Leikkipuisto Viiri ja Tilkanniitty

Palautteet puistosuunnitelmaluonnoksesta VIO6376/1

Puistosuunnitelma

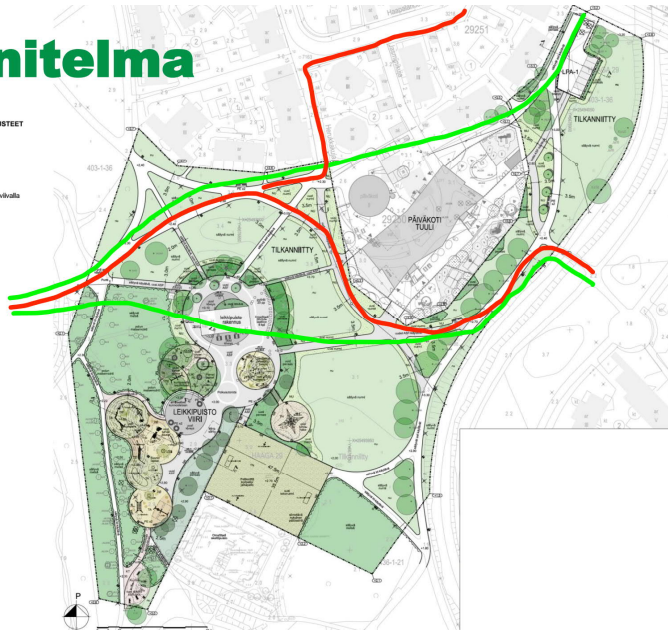
Muistuttaisin Tilkanniityn puiston poikittaisten kulkureittien tarpeellisuudesta. Useat ihmiset kulkevat puiston kautta Pikkuhuopalahdesta Munkkivuoreen (mm. terveyspalvelut ja ostoskeskus). Suunnitelmassa päiväkotitontin estevaikutusta ei ole huomioitu mielestäni riittävästi. Reittejä olisi syytä linjata uudelleen niin, ettei kävelijälle tule useiden satojen metrien mutkittelua itä-länsisuunnassa kuljettaessa.

Liitteenä on kuva havainnollistamaan asiaa. Punaisella on merkitty nyt suunnitellut reitit, jotka ovat selvästi pitemmät kuin lyhin reitti "linnuntietä". Vihreällä on ehdotus reiteistä, joita mielestäni olisi syytä tutkia. Päiväkodin pihan läpikulku ei tuskin ole toivottava ratkaisu.

Suunnitelma perustuu alueella voimassa olevaan asemakaavaan, jossa alueelle on osoitettu uusi päiväkotitontti. Päiväkoti Tuulin tontti pyritään kiertämään mahdollisimman luonnollisilla reitti yhteyksillä, vanhojen reittien jäädessä uudisrakennuksen alle.

Leikkipuiston toimintojen kannalta ei ole suotavaa että leikkipuiston toiminnallisten alueiden läpi ei ohjata läpikulkua. Erityisesti pyöräilijät aiheuttavat vaaratilanteita alueella leikkivien pienten lasten välissä puikkelehtiessaan. Ehdotetuista vihreistä reiteistä alemman kohdalle on kuitenkin jo suunniteltu uusia reittiyhteyksiä, jotta kulku itse leikkipuistoon on luontevaa. Ehdotetun pohjoisemman reittiyhteyden katkaisee päiväkotitontti, mikä jää suunnittelualueen ulkopuolelle. Puistosuunnitelman yhteydessä emme suoranaisesti pääse ottamaan kantaa tontin tilajärjestelyihin, mutta voimme esittää toiveita kohteen suunnittelutiimille.
